改善箇所説明図

改善前	改善後

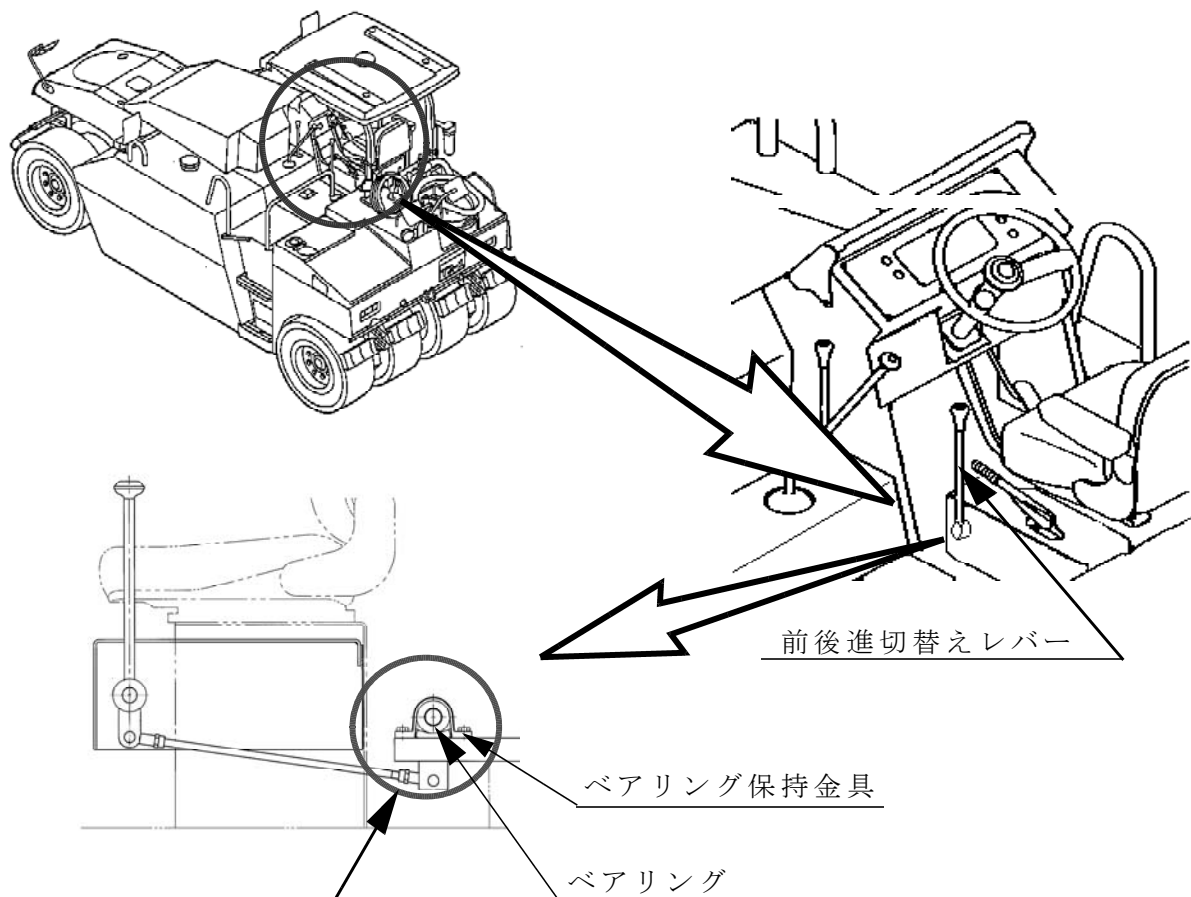
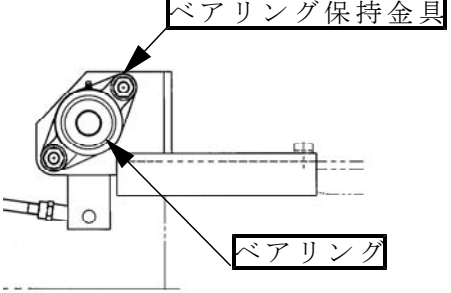
基準不適合発生箇所

動力伝達装置において、前後進切替えレバーのリンク機構に使用しているベアリング保持金具の強度が不足しているため、レバー操作を繰り返し行なうと、保持金具取付ボルトに緩みが生じる場合がある。そのため、そのままの状態で使用を続けると、当該保持金具に亀裂が生じ、最悪の場合、保持金具が破損し前後進の切替えが出来なくなり、走行不能となるおそれがある。

改善の内容

全車両、ベアリング及びベアリング保持金具を対策品に交換する。

識別：改善済み車両は、前後進切替えレバーのボス部に白ペイントを塗布する。
